Европейская экономическая комиссия**Комитет по внутреннему транспорту****Всемирный форум для согласования правил
в области транспортных средств****Сто восемьдесят восьмая сессия**

Соглашение 1958 года:**Рассмотрение проектов поправок к действующим
правилам ООН, представленных GRSG****Предложение по поправкам серии 04
к Правилам № 34 ООН (предотвращение
опасности возникновения пожара)****Представлено Рабочей группой по общим предписаниям,
касающимся безопасности***

Образец А

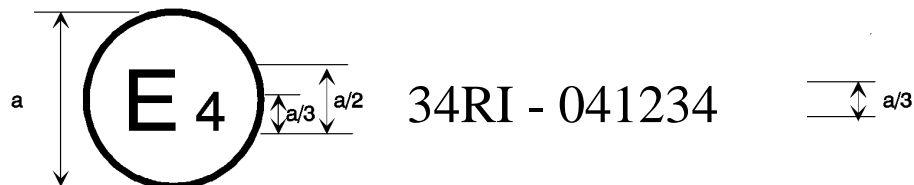
Приложение 2 изменить следующим образом (сноску оставить без изменений):

Приведенный выше знак официального утверждения, проставленный на транспортном средстве, указывает, что данный тип транспортного средства официально утвержден в Нидерландах (E 4) на основании части I Правил № 34 ООН под номером официального утверждения 041234. Первые две цифры (04) номера официального утверждения указывают, что официальное утверждение было предоставлено в соответствии с предписаниями Правил № 34 ООН с внесенными в них поправками серии 04».

Образец D

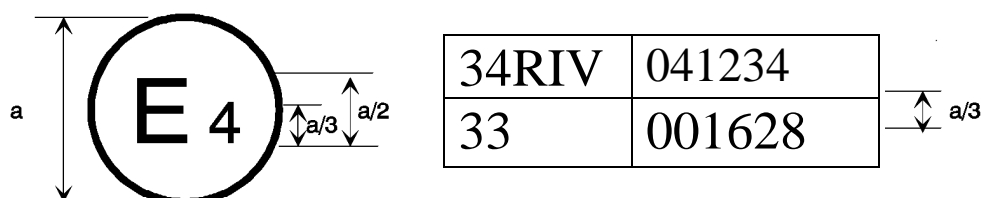
Приведенный выше знак официального утверждения, проставленный на транспортном средстве, указывает, что данный тип был официально утвержден в Нидерландах (Е 4) на основании части IV Правил № 34 ООН под номером официального утверждения 041234. Первые две цифры (04) номера официального утверждения указывают, что официальное утверждение было предоставлено в соответствии с предписаниями Правил № 34 ООН с внесенными в них поправками серии 04.
